塵芥収集車「フジマイティ」のリコールについて

平成26年1月31日

改善箇所説明図

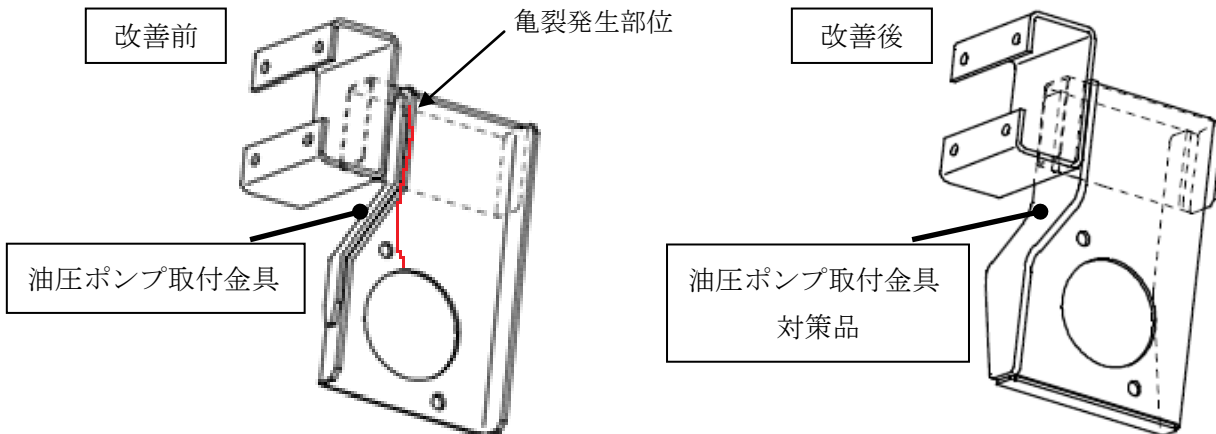
基準不適合発生箇所

プランジャ式油圧ポンプを装着した塵芥車(富士重工業(株)製、商品名:フジマイティ)において、油圧ポンプ取付金具の強度が不足しているため、当該金具の一部に亀裂が生じるものがある。

そのため、そのままの状態で使用を続けると、亀裂が進行し、当該金具が破断し、最悪の場合、油圧ポンプが落下するおそれがある。

改善内容

全車両、油圧ポンプ取付金具を対策品と交換する。

識 別

改善をした油圧ポンプ取付金具と油圧ポンプを締結する下端ボルト・ナットの端面に白色のマーキングをする。
